FSN 88200485

VIGTIGT - Vigtig produktinformation
Rettelse vedr. medicinsk udstyr
BrightView SPECT, BrightView X og BrightView XCT

Softwareproblemer identificeret på BrightView SPECT-, BrightView X- og BrightView XCT-systemerne

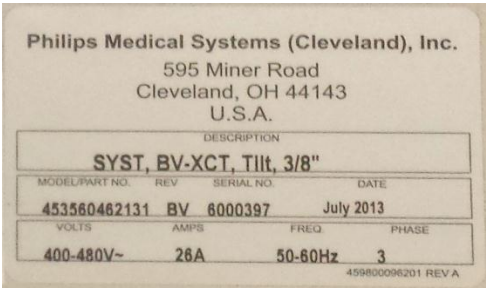
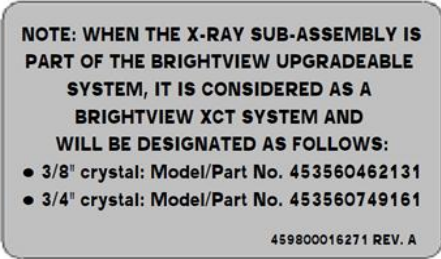
<p>MULIGE FARER</p>	<p>I tillæg til den tidligere vigtige produktinformation 88200455 informerer denne FSN 88200485 vores kunder om yderligere problemer, som kan resultere i utilsigtet kontakt med en detektor eller et gantry.</p> <p>Der er ikke indberettet skader som følge af de tre situationer, der er beskrevet i denne meddelelse.</p>
<p>SÅDAN IDENTIFICERER DU BERØRTE PRODUKTER</p>	<p>Se systemmærkaten nederst til højre på bagsiden af gantryets afdækning. Feltet "Beskrivelse" viser beskrivelsen af systemet: Se mærkateksemplet nedenfor:</p> <div style="text-align: center;">  </div> <p style="text-align: center;">Eksempel på mærkat</p> <p>← Feltet "Beskrivelse"</p> <ul style="list-style-type: none"> • <u>BrightView X-systemopgradering til et BrightView XCT-system:</u> På tidspunktet for opgradering af BrightView X-systemet til et BrightView XCT-system tilføjes en supplerende mærkat nederst til højre på bagsiden af gantry-dækslet, som angiver, at systemet er blevet udstyret med opgraderingssættet: "BrightView X til BrightView XCT". Se den ekstra systemmærkat, der er blevet sat på ved tidspunktet for opgradering. <div style="text-align: center;">  </div> <p style="text-align: center;">BrightView X-systemopgradering til et BrightView XCT-system Eksempel på mærkat</p>

<p>HANDLINGER, SOM SKAL FORETAGES AF KUNDEN/BRUGEREN</p>	<p>Philips anbefaler, at kunderne/brugerne opbevarer en kopi af denne FCO sammen med udstyrets brugermanual, indtil videre.</p> <p>Problem 1: Philips anbefaler kunden/brugeren at anvende følgende midlertidige løsning indtil implementeringen af den sikkerhedsrelaterede afhjælpende handling for at undgå kontakt mellem detektoren og hovedholderen, som beskrevet ovenfor under problem 1:</p> <p>KUN hvis systemet er placeret i en relativ-90-konfiguration med en af detektorerne under panelniveauet, og lejet er i patientplaceringspositionen: Følg rækkefølgen af handlinger før der udføres en undersøgelse med brug af hovedholderen:</p> <ul style="list-style-type: none"> - Aktiver røntgenpanelet, eller fold det sammen, om nødvendigt, - Kør PPM'en for patientplacering, - Monter hovedholderen, og - Anbring patienten på lejet, og fortsæt i undersøgelsen <p>Foretag også følgende forebyggende handlinger:</p> <ul style="list-style-type: none"> • Monitorer patienten under enhver systembevægelse. <ul style="list-style-type: none"> ○ Sørg for at kende til flere nødstopknapper, der kan standse alle systembevægelser. (Nødstop: hvor systemet øjeblikkeligt standser alle detektor- og gantry-bevægelser ved at afbryde strømmen til motorerne, der styrer systemets bevægelser)
